PROGETTO PER LA REALIZZAZIONE DI UN
PARCO EOLICO DENOMINATO
"PIANCALDOLI" DI POTENZA PARI A 30
MW, CON OPERE DI PROGETTO
RICADENTI NEL COMUNE DI FIRENZUOLA
(FI)

RELAZIONE PAESAGGISTICA

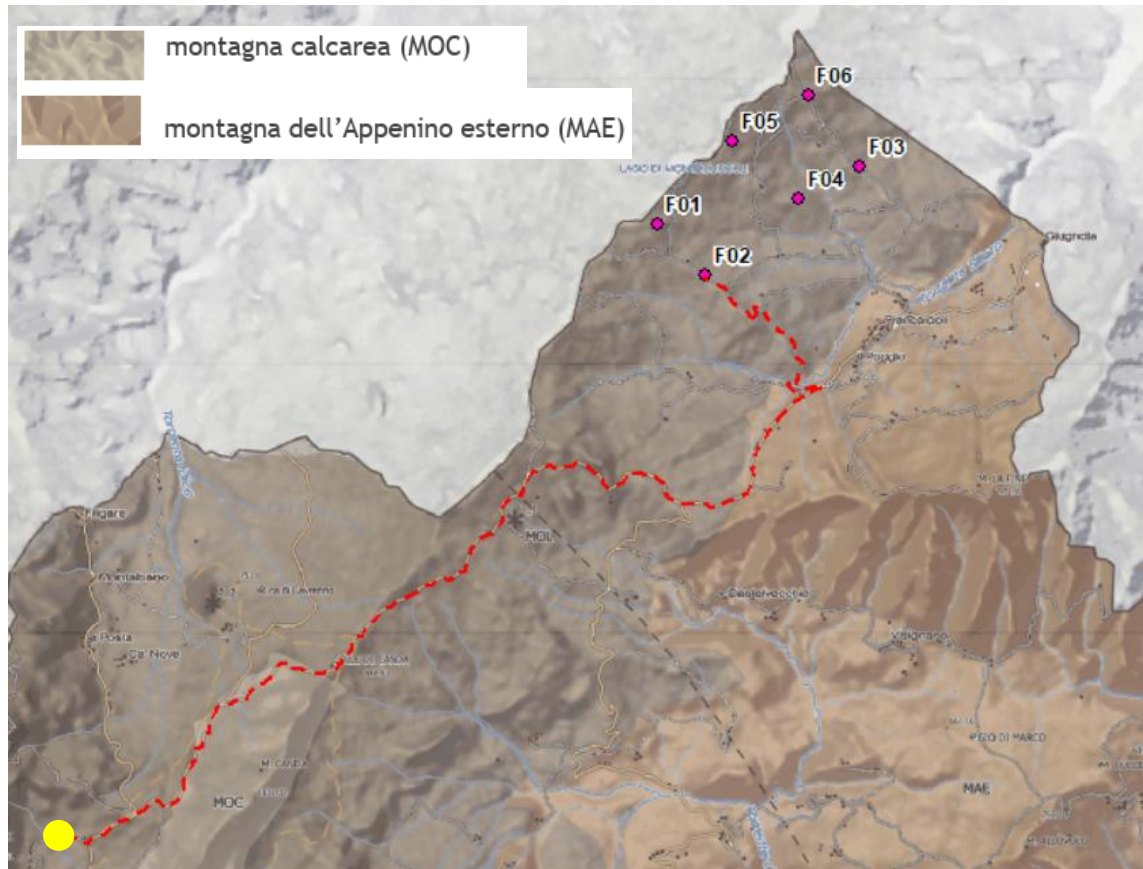
Figura 2.3.3.c 1.a Invariante: i sistemi morfogenetici; estratto dalla scheda d'ambito 7 del Piano Paesaggistico. Con i pallini rosa sono indicati gli aerogeneratori, la linea rossa indica invece il cavidotto esterno al parco interrato MT e il pallino giallo l'area di connessione alla RTN (SSU e SE "Pietramala")

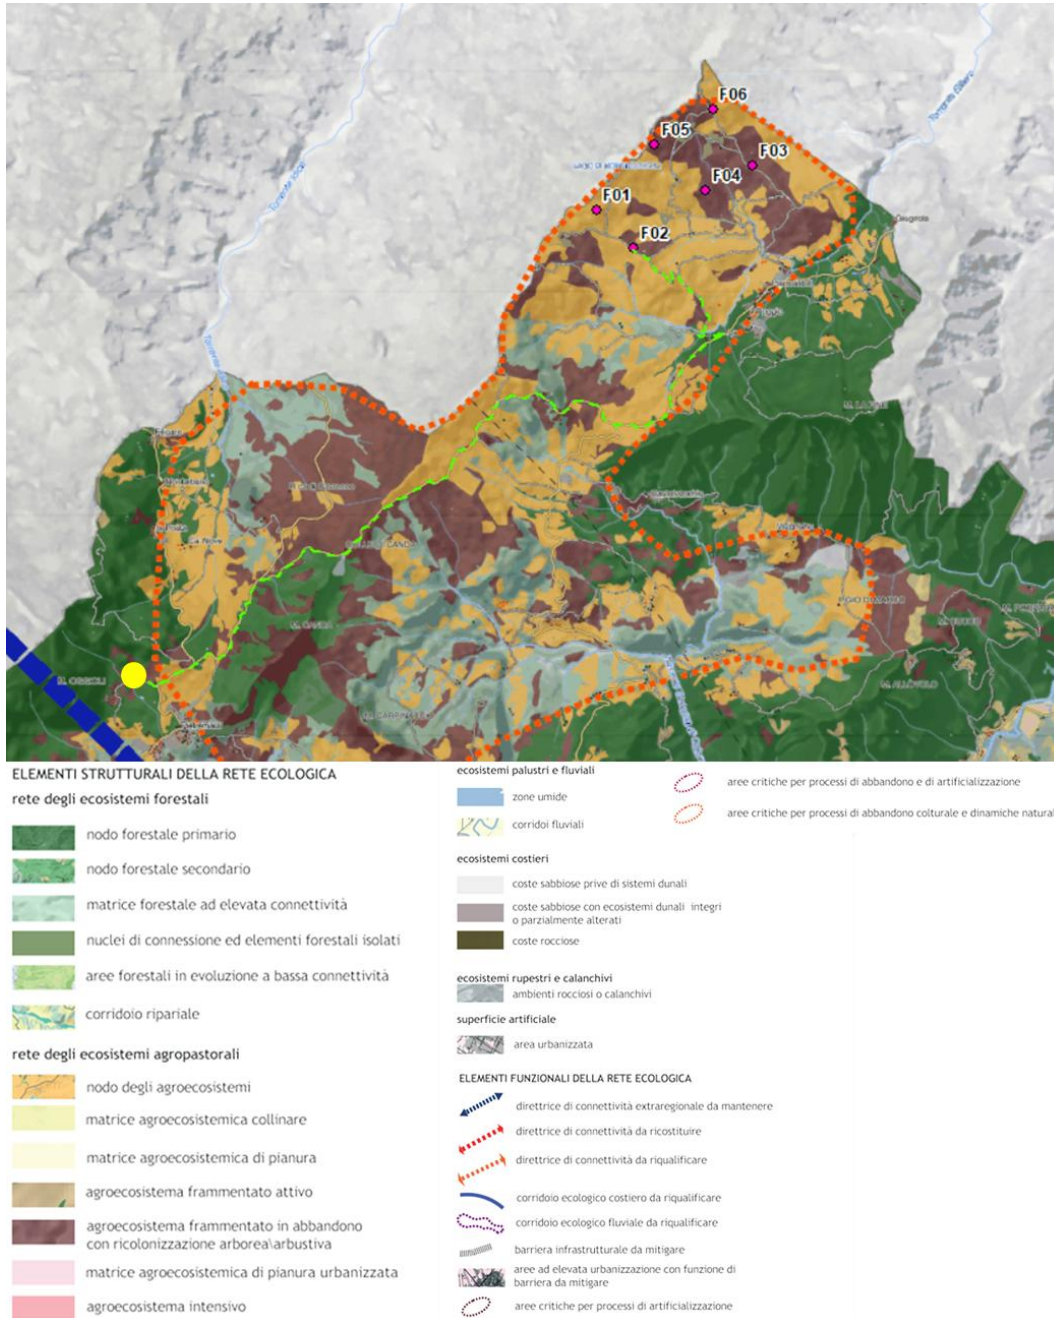
Figura 2.3.3.d *Il.a Invariante: i caratteri ecosistemici; estratto dalla scheda d'ambito 7 del Piano Paesaggistico. Con i pallini rosa sono indicati gli aerogeneratori, la linea verde indica invece il cavidotto esterno al parco interrato MT e il pallino giallo l'area di connessione alla RTN (SSU e SE "Pietramala")*

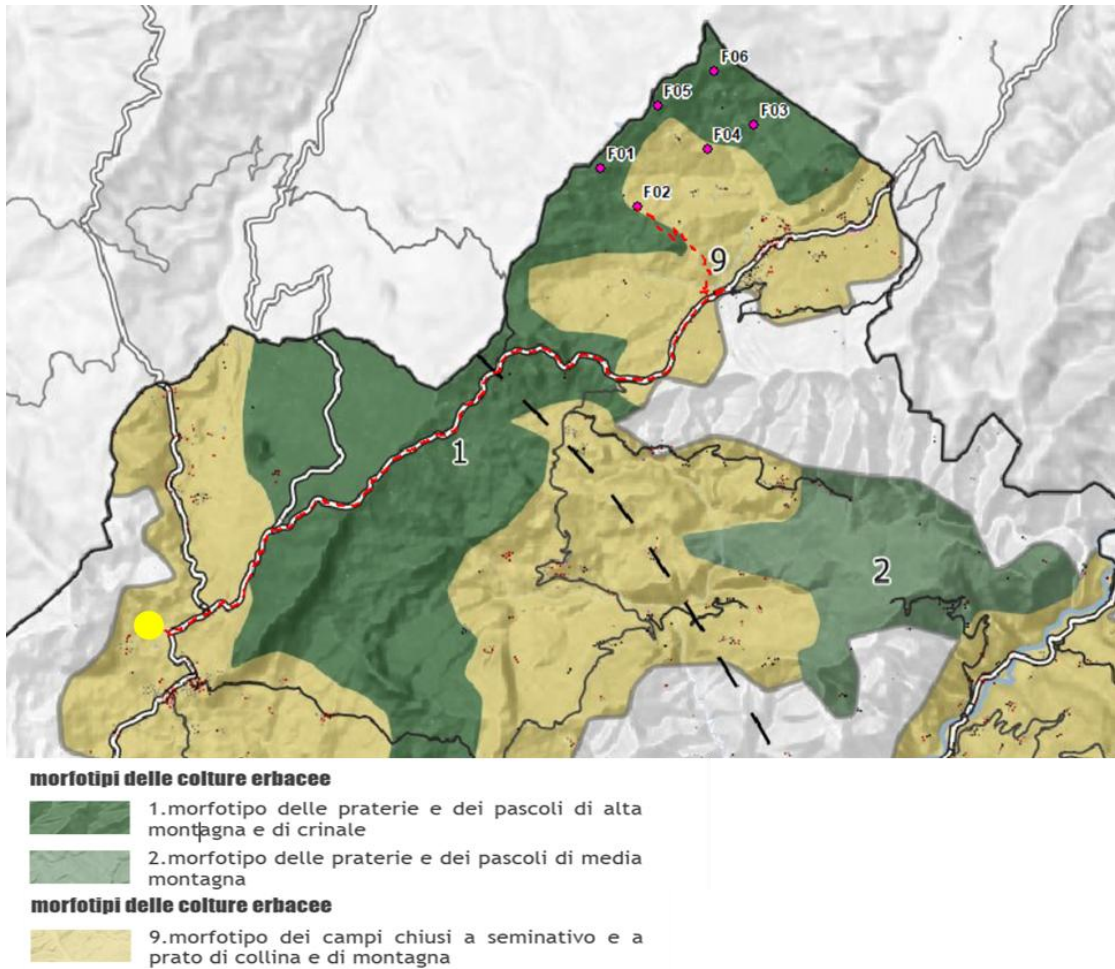
Figura 2.3.3.e *IV.a Invariante: i morfotipi rurali; estratto dalla scheda d'ambito 7 del Piano Paesaggistico. Con i pallini rosa sono indicati gli aerogeneratori, la linea rossa indica invece il cavidotto esterno al parco interrato MT e il pallino giallo l'area di connessione alla RTN (SSU e SE "Pietramala").*

Invariante	Valori	Criticità
Invariante I: I caratteri idrogeomorfologici dei bacini idrografici e dei sistemi morfogenetici" (Figura 2.3.3.c)	L'ambito del Mugello presenta un variegato mosaico di paesaggi collinari e montani che si articolano attorno alla vasta conca omonima che costituisce una delle zone a maggiore naturalità della Provincia di Firenze e comprende al suo interno numerosi geositi, diverse aree protette e SIC e SIR. In particolare, la naturalità e geodiversità del Mugello si esplica maggiormente nelle alture collinari e montane dell'Appennino e della Romagna Toscana e nelle valli che li attraversano. I rilievi collinari e montani "liguri" presentano affioramenti rappresentativi di ofioliti che hanno la loro migliore esposizione nella zona di Firenzuola.	Il Mugello, come bacino della Sieve, rappresenta un sistema idrogeologico critico. La dinamicità della Sieve, infatti, rappresenta un rischio per l'ambito in sé, ma anche per l'Arno a valle della confluenza, essendo noto il ruolo fondamentale del contributo della Sieve nell'indurre eventi critici nel bacino a valle. Nell'ambito, sono presenti numerose aree di collina con elevate produzioni di deflusso e di sedimenti. L'abbandono di aree coltivate mantiene un livello di criticità. Il rischio di erosione del suolo è estremamente elevato nei sistemi della Montagna dell'Appennino esterno e della Montagna su Unità da argillitiche a calcareo-marnose a causa delle dinamiche strutturali di questi sistemi.

Invariante II:	La rete ecologica forestale dell'ambito si caratterizza per l'elevata estensione della	Le principali criticità dell'ambito sono legate ai processi di abbandono e conseguente di
